PARC EOLIEN LANDE DU MOULIN

Commune de Campbon (44)

Mémoire en réponse suite à l'enquête publique du 13 novembre au 14 décembre 2017

Janvier 2018

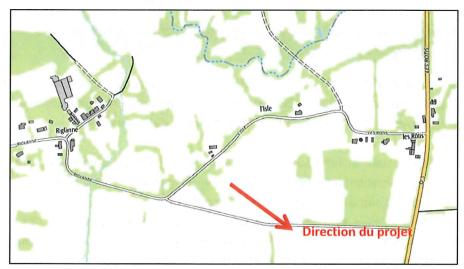
2.4 - Messieurs Guérard et Mopty s'inquiètent de la «dénaturation du paysage par la multiplication de petits parcs disséminés».

Le territoire dans lequel s'insère le projet Lande du Moulin est marqué par le bocage plus ou moins dense. Celui-ci cloisonne les paysages et ferme les grandes perspectives, notamment vers les autres parcs éoliens. La présence du bocage accompagné par un habitat disséminé limite aussi le développement de parcs éoliens de grande ampleur. Les parcs éoliens de taille modeste sont de ce fait plus adaptés à cette structure paysagère.

L'étude d'impact a aussi montré que les parcs éoliens existants et futurs sont suffisamment éloignés les uns des autres pour ne pas entrer en concurrence visuelle. Les espaces de respiration sont donc suffisamment importants pour éviter une saturation du paysage. « Lorsque plusieurs parcs éoliens peuvent être perçus simultanément, au moins l'un d'entre eux n'apparaît qu'à l'arrière-plan, sur des vues éloignées, et se devine donc plus qu'il ne se voit. » (cf. étude d'impact - XVII.6 p.447).

Par ailleurs, les parcs éoliens suivent un schéma d'implantation similaire avec une orientation des projets nord-ouest - sud-est (parcs de Sévérac-Guenrouët et Quilly-Guenrouët). Lorsqu'ils sont vus simultanément, les parcs éoliens suivent la même logique, pour une perception plus harmonieuse.

Répartition des retombées fiscales

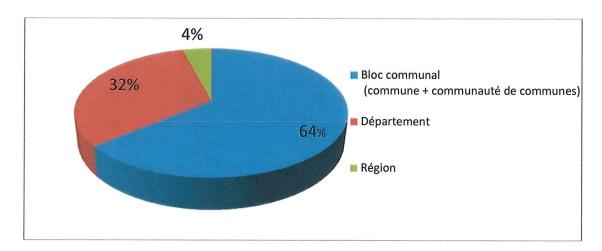
Monsieur et Madame Orain, Monsieur Jean Lemarié « regrettent que la commune de Campbon ne bénéficie pas de compensation financière de la part de l'exploitant à l'instar des indemnités confortables accordées aux propriétaires des parcelles impactées par les installations d'éoliennes ».

Dans le cadre du projet éolien, les collectivités locales (communes, intercommunalités, département et régions bénéficient de retombées locales directes liées à la fiscalité. Il s'agit de la Contribution Economique Territoriale (CET), la Taxe sur le Foncier Bâti (TFB) et l'Impôt Forfaitaire sur les Entreprises de Réseaux (IFER).

Si l'on prend en compte les taux applicables en 2016 à la commune de Campbon et à la communauté de communes Loire et Sillon, l'estimation des retombées fiscales annuelles globales pour ces collectivités, le département et la région est la suivante :

- Environ 7 500 € annuels pour la commune de Campbon,
- Environ 83 000 € annuels pour la Communauté de Communes Loire et Sillon,
- Environ 45 000 € annuels pour le département de Loire-Atlantique,
- Environ 7 000 € annuels pour la région Pays de la Loire,

Répartition des coûts d'un projet éolien (source ADEME)

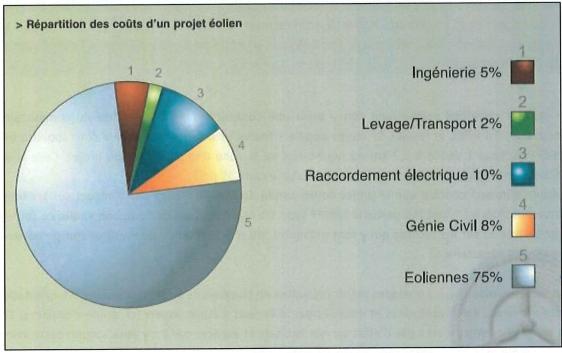
8.2 - Par ailleurs le commissaire-enquêteur souhaiterai connaître le coût prévisible de raccordement au regard du coût total de l'opération estimé à 17 240 000 €, suivant les indications portées au dossier d'enquête publique.

Le coût de raccordement estimé pour le projet éolien Lande du Moulin est environ 9 % du coût total de l'opération soit environ 1 550 000 €. Ce montant est conforme à celui indiqué par l'ADEME dans son document intitulé « éolienne & aspects économiques 10 » dont est extraite la figure suivante :
